监 理 通 知 单

工程名称：合肥万力轮胎有限公司屋顶分布式光伏发电项目

编号：013

事由：关于停车棚的相关安全、质量问题

附照片

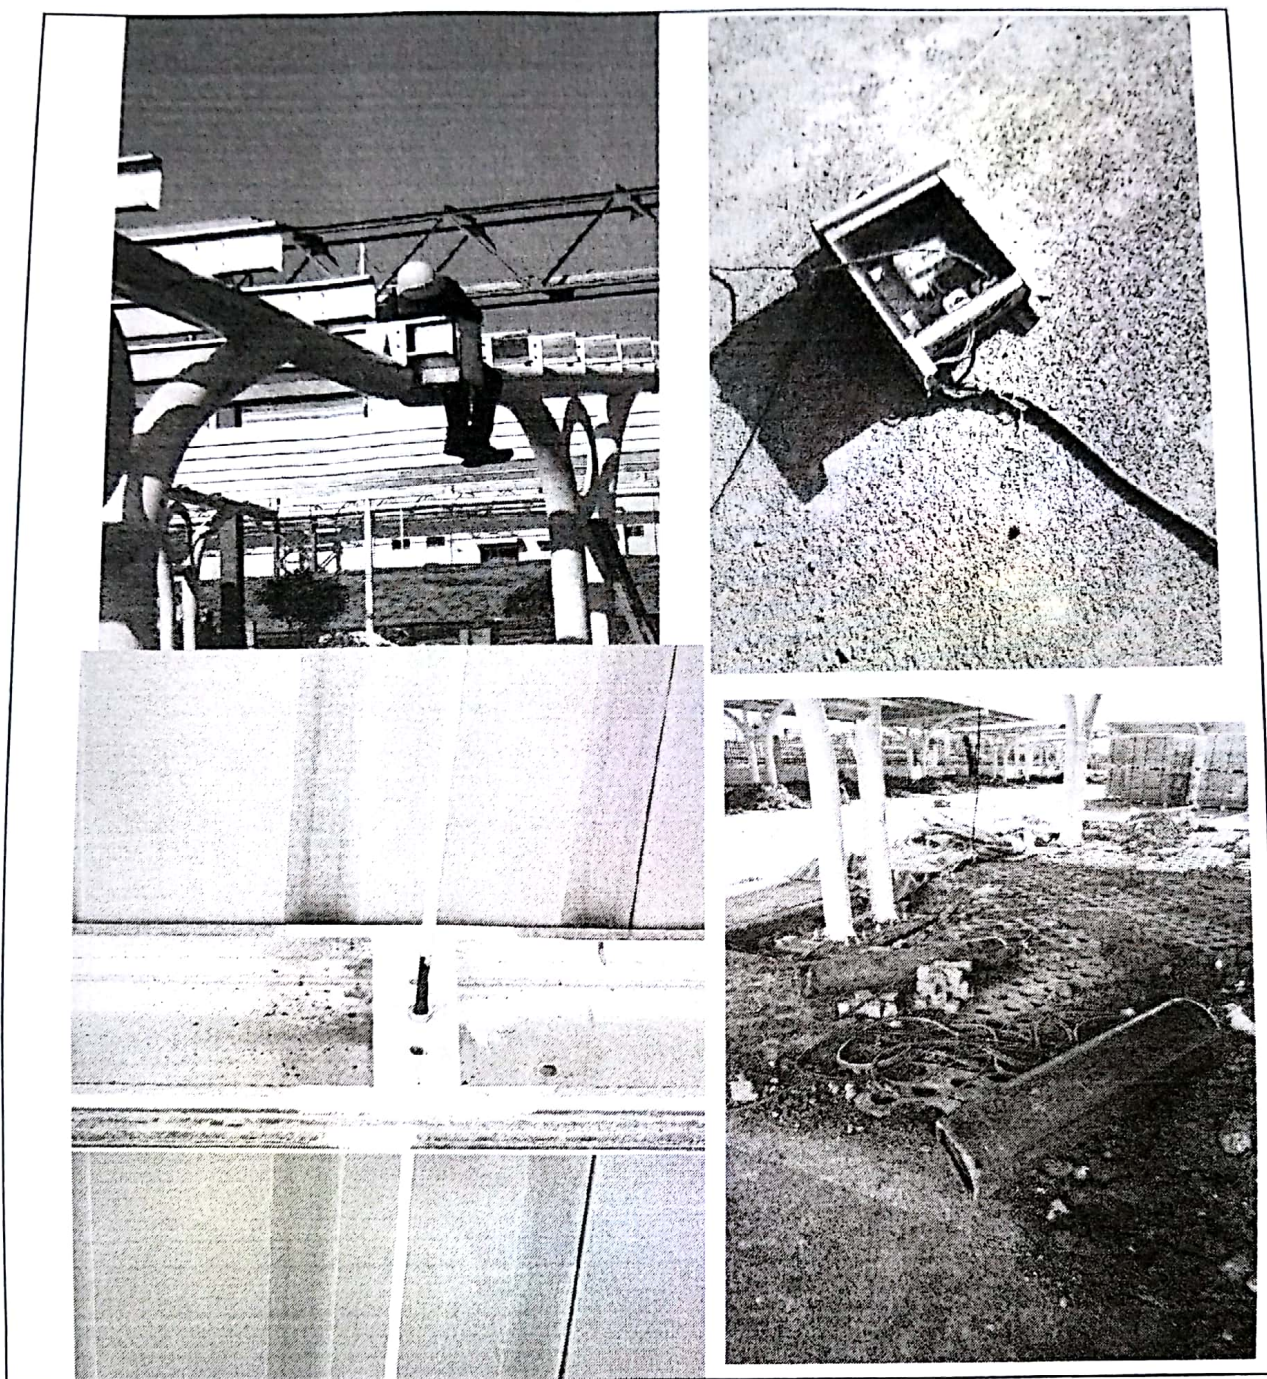
1. 部分高空作业人员未按“高挂低用”要求进行佩戴安全带；
2. 现场临时用电设施未做临时接地处理；
3. 临时配电箱进、出线孔未做绝缘保护处理；
4. 切割现场氧气、乙炔瓶摆放不符合相关要求，存在较大安全隐患；
5. 车棚檩条存在二次加工，对加工处未做除锈、防腐处理；
6. 钢构柱存在二次灌浆，灌浆部位未做任何相关保温措施；
7. 接地扁未对焊接部位进行焊渣清理；

针对以上问题，要求你方对其进行整改，望尽快落实。
